島根原子力発電所 2号炉 審査資料	
資料番号	EP-060 改 44(説 7)
提出年月日	令和 2年 5月14日

島根原子力発電所 2号炉 格納容器フィルタベント系について (コメント回答)

審査会合での指摘事項に対する回答

図106-1 性能検証試験結果（ベンチュリノズル部におけるベントガス流速に対する除去係数）

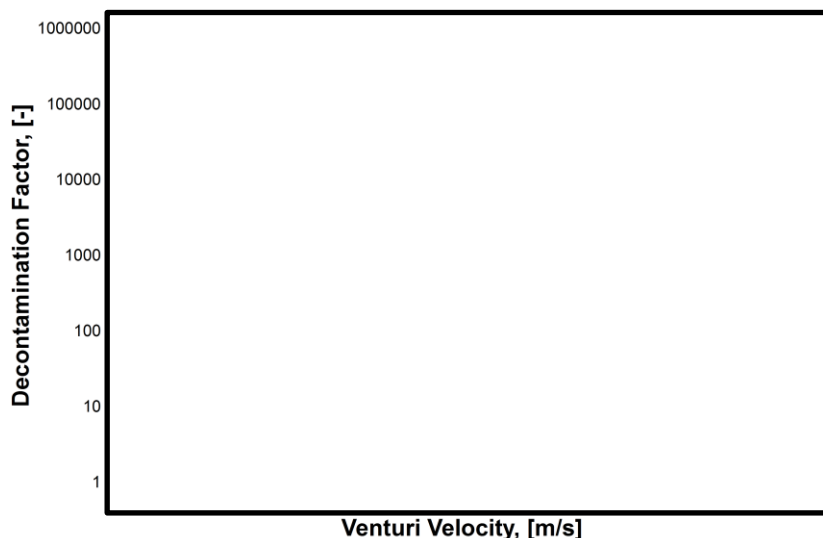
- 指摘事項（第838回審査会合（令和2年2月20日））
ベント戦略の変更による低圧・低流速状態でのベント実施時のフィルタ性能への影響評価に性能試験結果を踏まえて説明すること。

- フィルタ装置（スクラバ容器）はベンチュリスクラバ及び金属フィルタの組合せでエアロゾルを除去するものであり、図106-1に示すとおり、フィルタ装置（スクラバ容器）全体の性能検証試験範囲（①）は全域にわたって [] 以上を満足する。
- ベント戦略の変更による低圧・低流速状態でのベント実施においてフィルタ性能が要求されるケースとしては、アーリーベント後に炉心損傷する場合が考えられるが、この場合に該当するシナリオとして、仮にTQUVシナリオでアーリーベント後に炉心損傷する場合を想定すると、事故後7日間のベンチュリノズル部のベントガス流速は図中②に示す範囲となり、全範囲にわたり性能検証試験範囲（①）内であるため、フィルタ装置（スクラバ容器）は十分な性能があると評価できる。
- なお、アーリーベント後にベンチュリスクラバの設計上考慮している運転範囲（③）を下回る範囲で炉心損傷する場合、金属フィルタの負荷量が大きくなることが考えられるが、仮に有効性評価のうち炉心損傷する代表的な事故シナリオである格納容器過圧・過温破損におけるエアロゾル移行量の全量が金属フィルタに移行すると想定した場合でも、金属フィルタの閉塞が発生することはない。

図108-1 設計変更の経緯

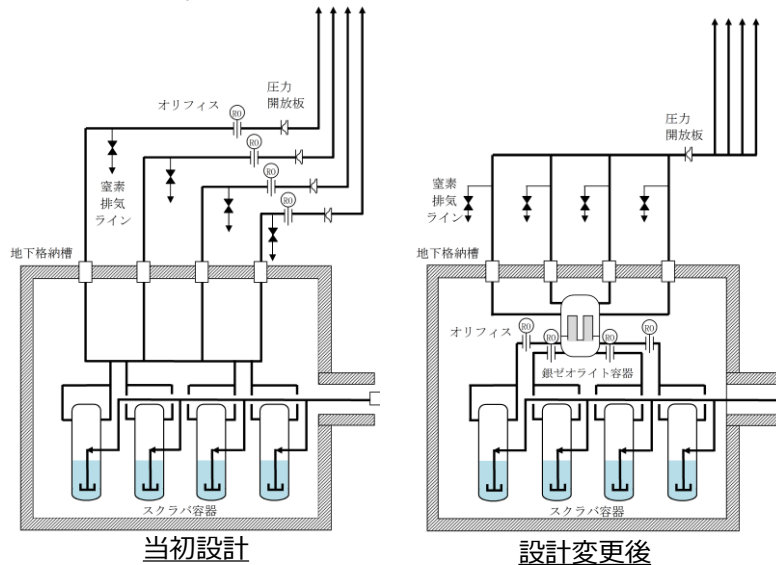
- 指摘事項 (第838回審査会合 (令和2年2月20日))
 系統設計として、スクラバ容器等を4基構成にしている理由、性能への評価について設計の経緯も含めて説明すること。

- フィルタベント設備のシステム設計としては、海外でスクラバ容器を2基構成とした実績があり、島根2号機においても地下格納槽内の配置スペースの観点で容器をコンパクトに設計するため、スクラバ容器を複数基とする設計が可能であることを確認したことから、スクラバ容器を複数基で構成するシステムを採用した。
- スクラバ容器の容量として、スクラバ容器の設計崩壊熱量370kWに対応できるスクラビング水量を確保するため、性能検証試験 (JAVA試験) で使用された容器と同等の高さのスクラバ容器を4基設置することとした。
- スクラバ容器を4基構成としたことから、フィルタ装置出口配管についても4本構成とした。

- フィルタベント設備の設計を進める段階で、スクラバ容器では捕集できない有機よう素を捕集するために銀ゼオライト容器を追加することを決定し、スクラバ容器下流に追設した。銀ゼオライト容器については、必要な容量と設置スペースを考慮し、1基構成とした。
- 銀ゼオライト容器を追設したことにより、フィルタ装置出口配管4本にそれぞれ設置することとしていた圧力開放板にかかる圧力が低下し、圧力開放板が全てでは作動しない可能性があったため、フィルタ装置出口配管について途中で1本の配管 (400A) に合流させ、圧力開放板を1個設置する設計に変更した。

- スクラバ容器を4基構成とした場合でも、各スクラバ容器の配管圧損の差が十分小さくなるよう配管のルート計画を考慮しており、ベント流量のバラつきを評価した結果、性能に影響は無いことを確認している。
- フィルタ装置出口配管を4本構成とした場合でも、フィルタ装置出口配管の圧力損失が小さくなるよう配管口径を300Aとし、流量制限オリフィスにおける圧力差を確保することで、ベントガス流速の運転範囲が性能検証試験範囲内であることを確認している。

図109-3 放出端の雨水侵入防止対策

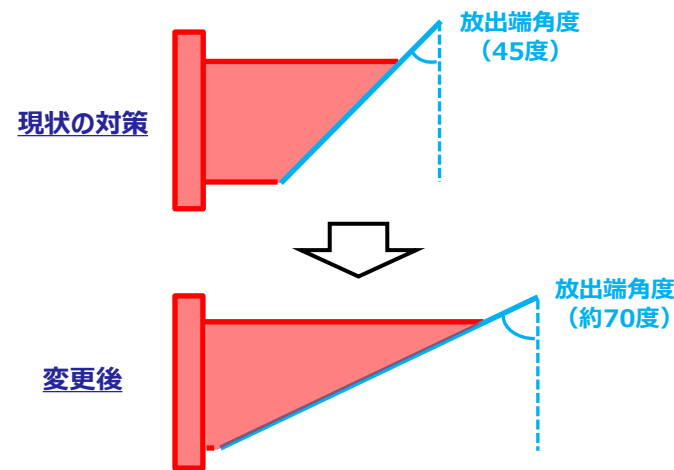
- ベント実施中はフィルタベント排気ラインへ凝縮水が滞留し、排気ラインドレンからスクラバ容器 (銀ゼオライトフィルタ経由) へ排出されるとの説明であるが、銀ゼオライトフィルタへの影響について詳細に説明すること。また、通常待機時に滞留する雨水の排出の頻度の考え方を示すこと。
- 格納容器フィルタベント系への雨水の流入防止について、現状の対策を説明するとともに、影響、効果等を考慮して追加対策ができるか検討すること。

- 格納容器フィルタベント系出口配管の放出端は、図109-2に示すとおり、放出方向を水平とし、水平部を1m以上確保したうえで、先端を45度で斜切りした形状としていたが、さらに、図109-3に示すとおり、先端を約70度で斜切りした形状に変更することで、出口配管内に雨水が侵入し難いような対策を図る。なお、放出端には、異物混入防止のためバードスクリーンを設置する。
- 上記の対策により、出口配管内への雨水の侵入はほぼないと考えているが、出口配管下端の雨水排水ラインの止め弁について、格納容器フィルタベント系の系統待機時における弁状態を閉運用から開運用に変更することとし、系統待機時に雨水排水ラインに雨水が溜まらない運用とする。雨水排水ラインの止め弁については、ベント実施前に人力で確実に閉操作する運用とする。
